小型トラックの動力伝達装置のリコールについて

リコール届出番号2964

平成24年7月12日、UDトラックス株式会社に車両を供給している日産自動車株式会社が下記のリコールを国土交通大臣に届け出しました。

改善箇所説明図

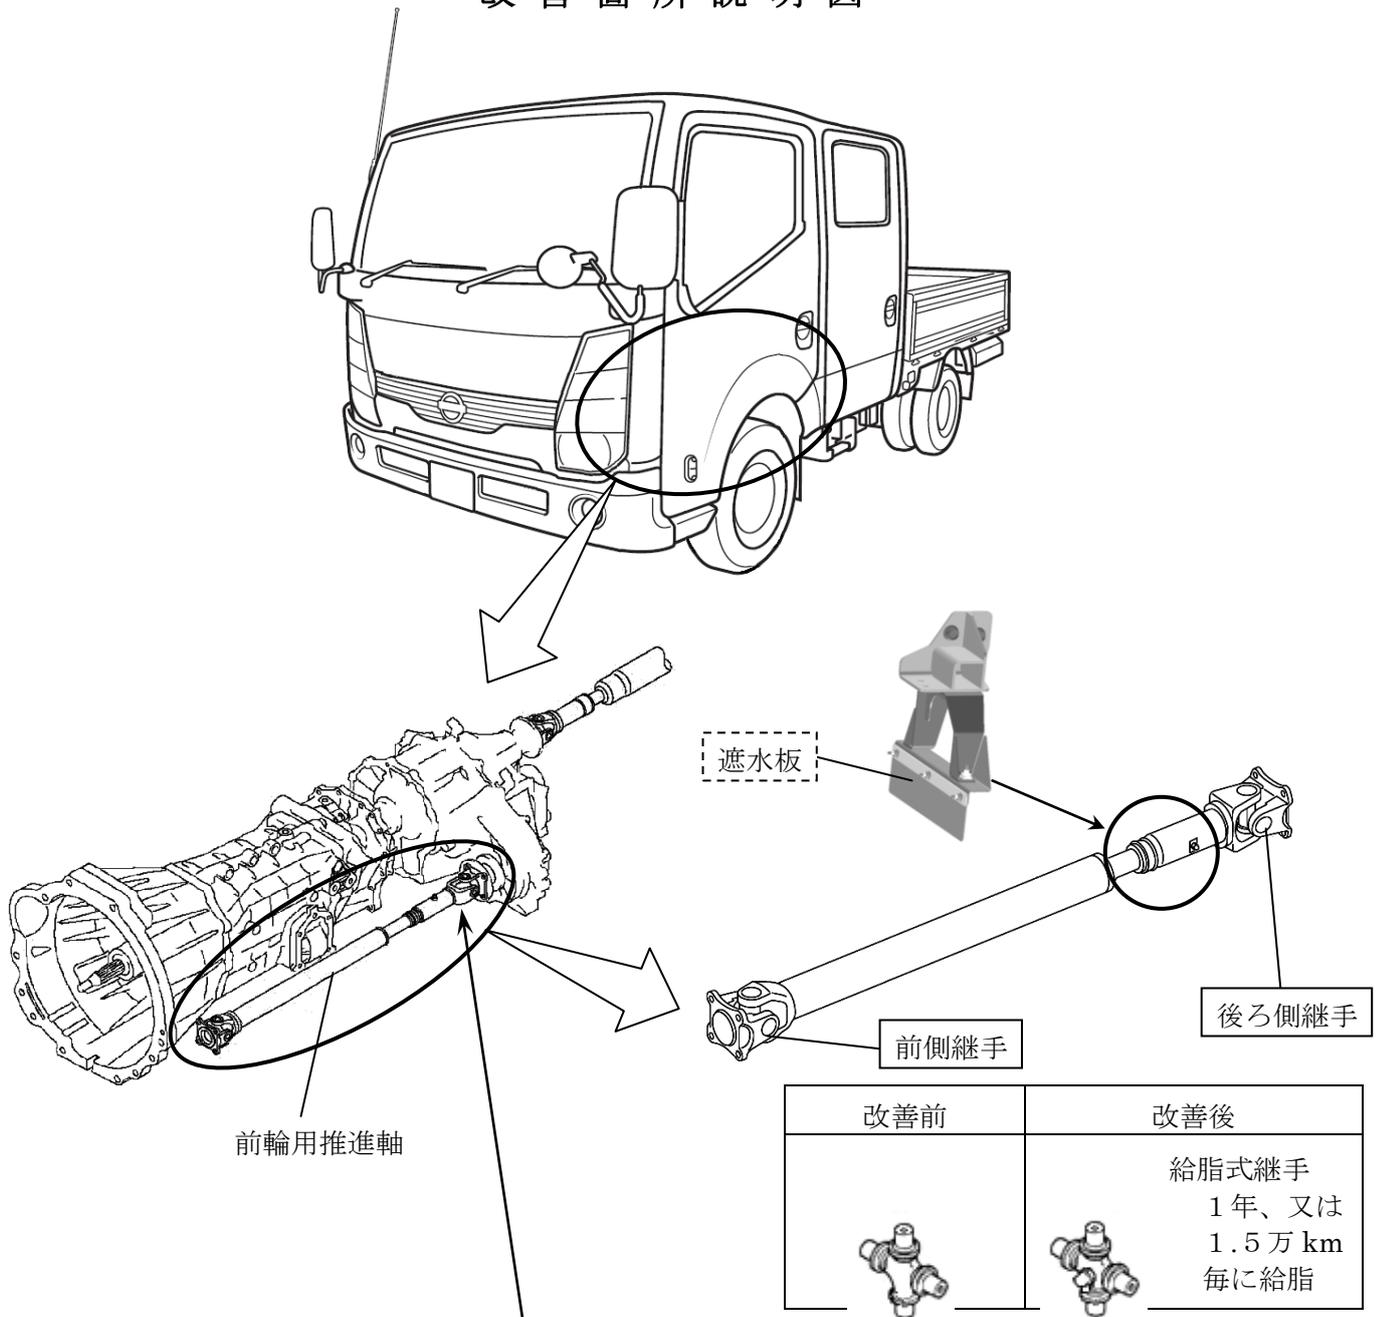
基準不適合発生箇所

全輪駆動車の前輪用推進軸において、後ろ側継手部の遮水性能が不適切なため、走行中に巻き上げた水が当該継手部にかかって内部に侵入し、潤滑不良となることがある。そのため、そのまま使用を続けると、異音や振動が発生し、最悪の場合、当該継手が破損して前輪への動力伝達ができなくなり、走行が困難となるおそれがある。

改善の内容

全車両、後ろ側継手部に遮水板を追加するとともに、前後の継手を対策品と交換する。また、対策品の継手の整備方法を通知する。

識別：銀色のシールをモデルナンバープレートに貼り付ける。
